A3 一层平面图调整前:

1. A3#楼中 A3-19 轴~A3-20 轴交 A3-C 轴~A3-G 轴的一层部分原架空非机动车停车调整为电缆井, A3-17 轴~A3-19 轴交交 A3-C 轴~A3-F 轴的一层局部原商业调整为架空非机动车停车, A3-17 轴~A3-20 轴交 A3-C 轴~A3-G 轴的二层局部原商业调整为商业专用配电室 其中商业面积比原审批减少 118.77m², 增加商业专用变配电室面积 115.14m², 电缆井面积 3.63m²。

A3 二层平面图调整前:

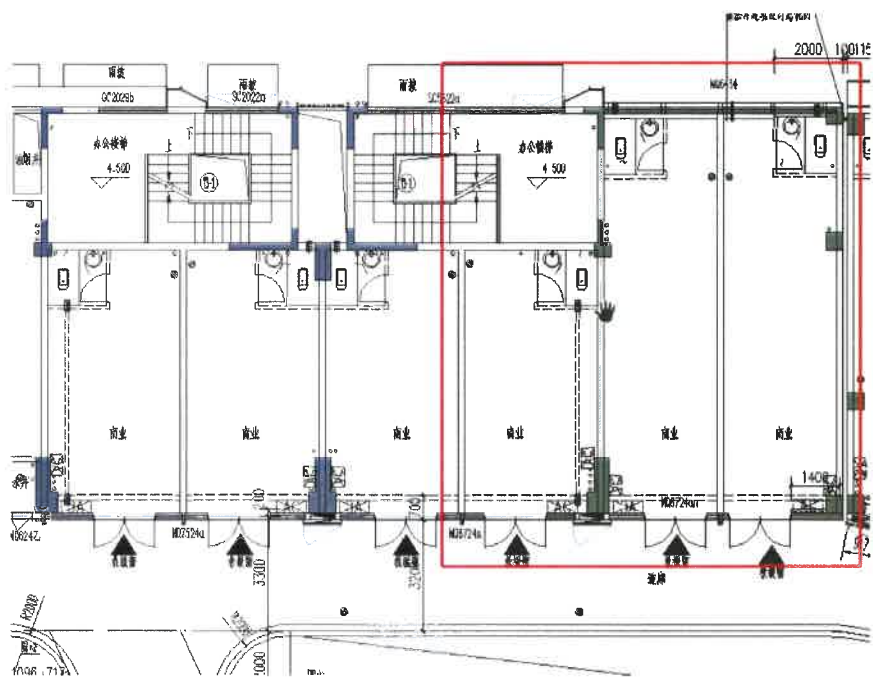
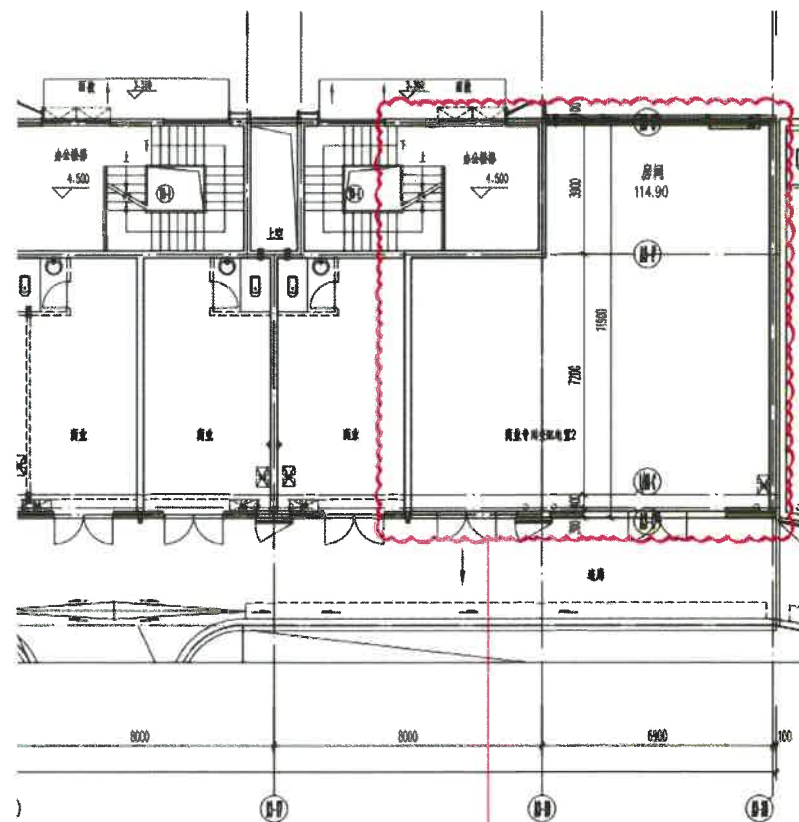
商业调整为商业专用变配电室2
本栋楼总计容面积保持不变

A1 二层平面图调整前:

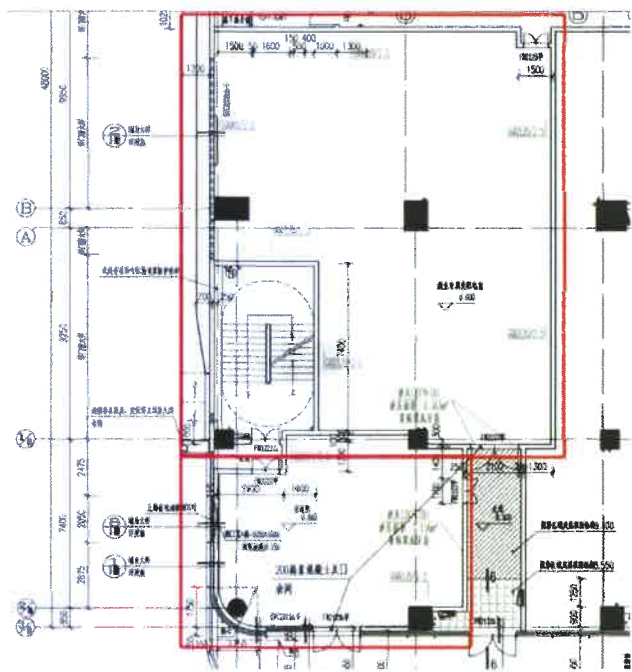
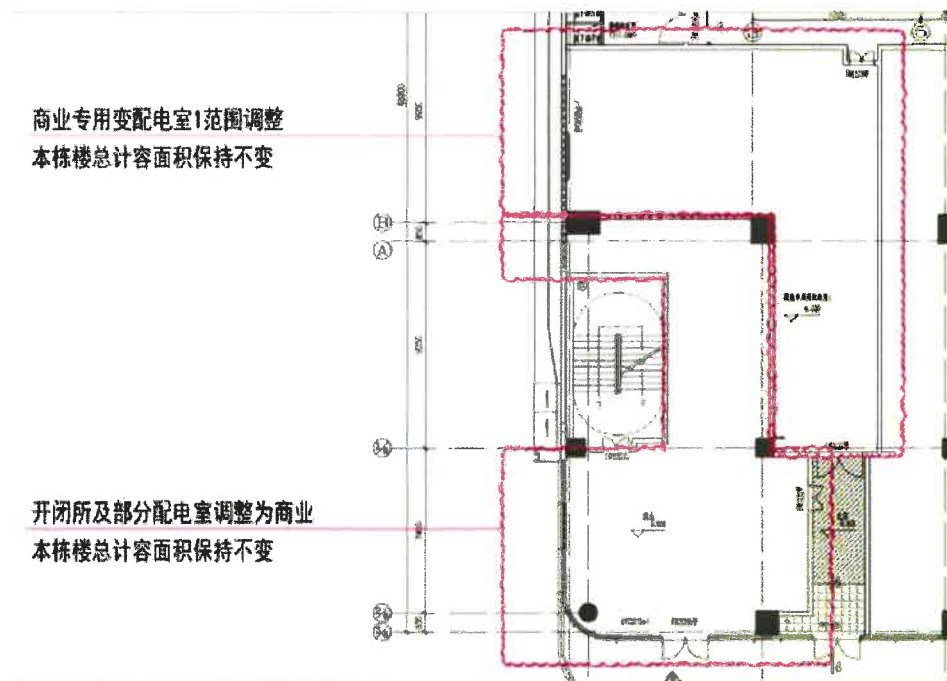
商业专用变配电室1范围调整
本栋楼总计容面积保持不变

开闭所及部分配电室调整为商业
本栋楼总计容面积保持不变

2.取消 A1#楼二层平面图中 1 轴~6 轴交 3/0A 轴~1/0A 轴的原开闭所及走道调整为商业；二层平面图中 1 轴~6 轴交 1/0A 轴~C 轴的原商业专用变配电室房间面积调整，部分调整为商业。

其中商业面积比原审批增加 167.72m²，商业专用变配电室面积减少 74.15m²，走道面积减少 4.23m²，原开闭所 89.34m² 取消。

A1#楼 20 层增加电梯机房变更前

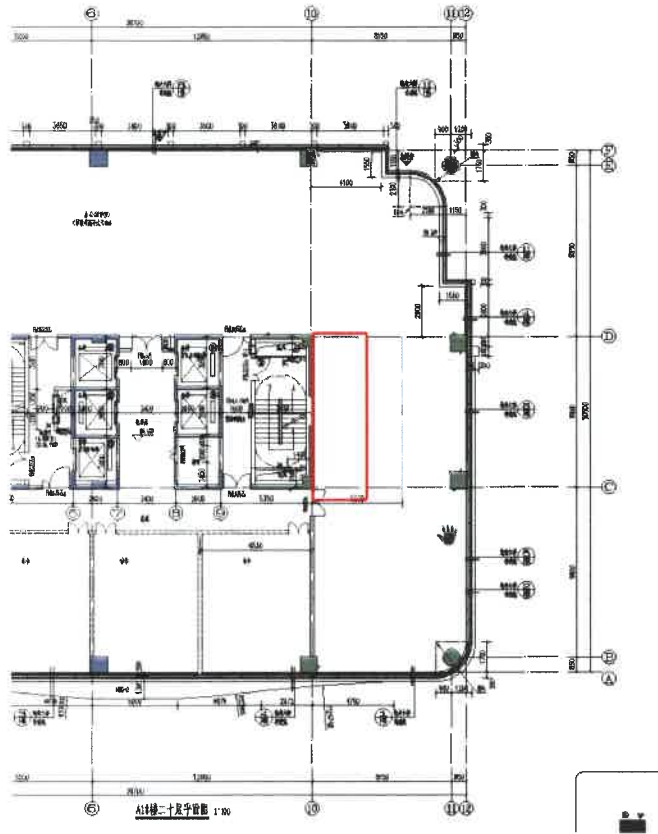
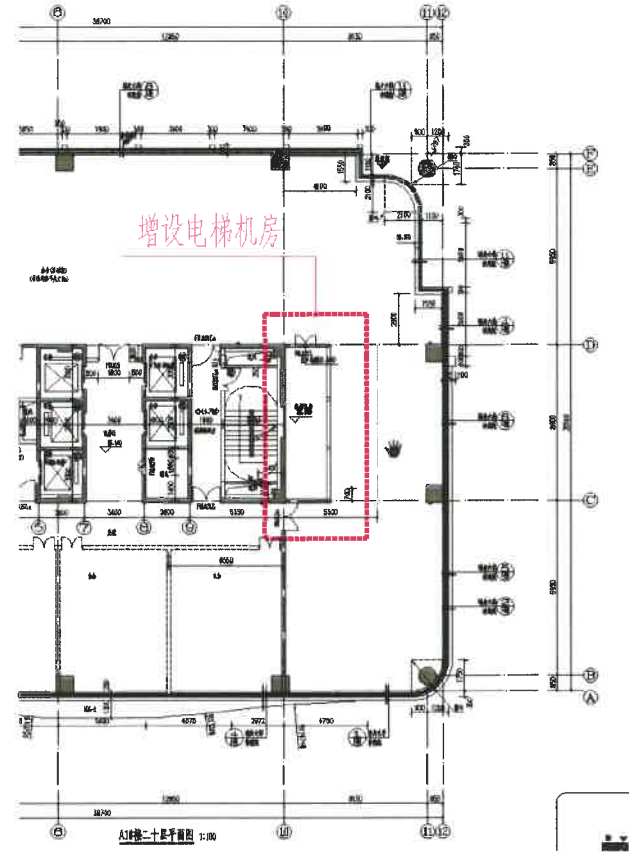
3.A1#楼中 10 轴~11 轴交 C 轴~D 轴 20 层增加电梯机房。占用办公面积，总指标未变。

地下超市楼梯及扶梯变更前

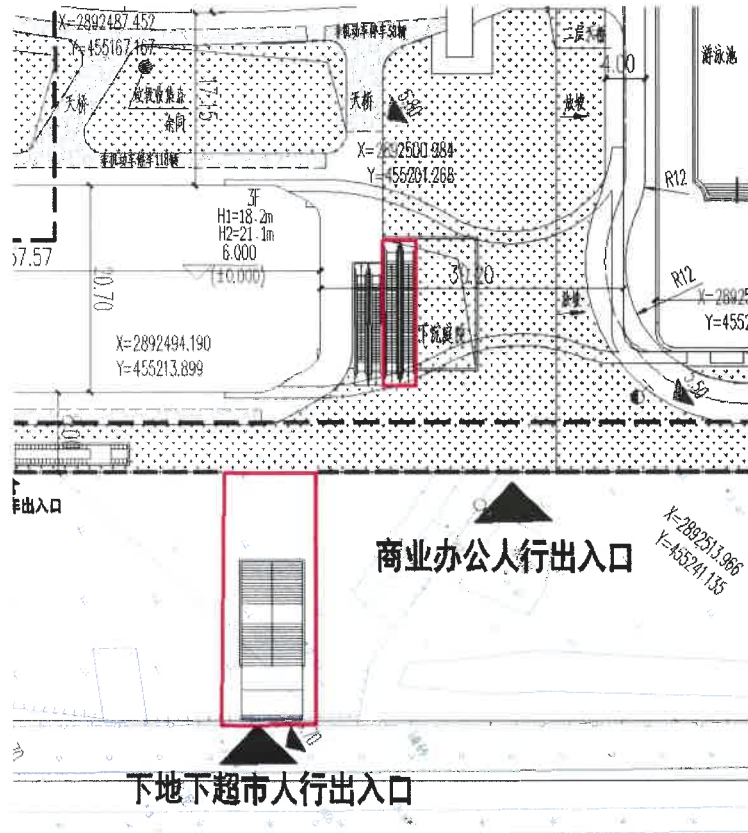
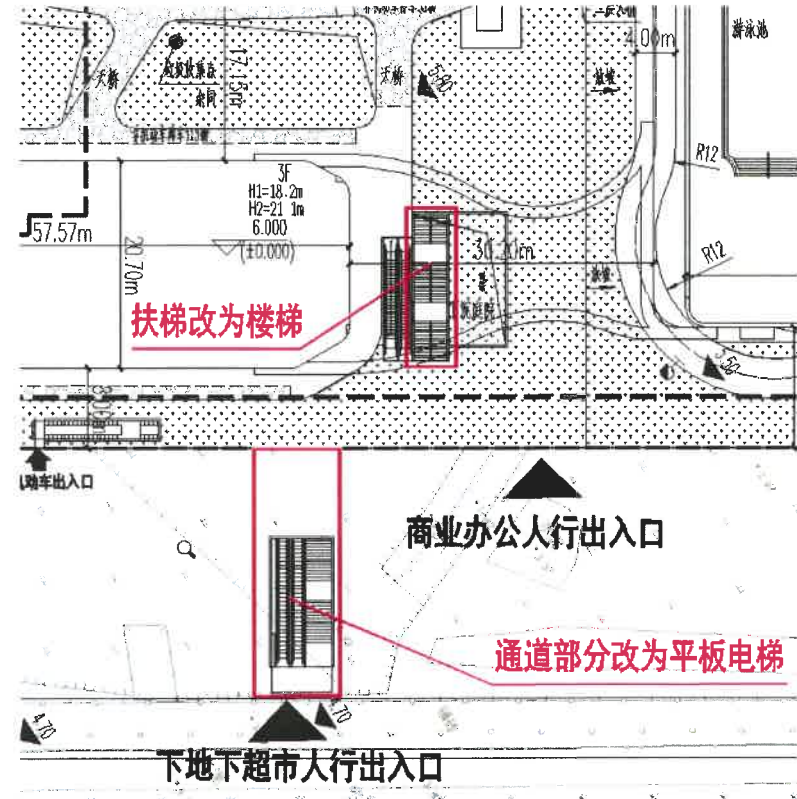
4、地下室超市 A6-7~A6-8 轴通向中央大道室外疏散楼梯部分改为超市平板电梯。

A6-A~A6-G 下层庭院下负一层扶梯改为疏散楼梯。
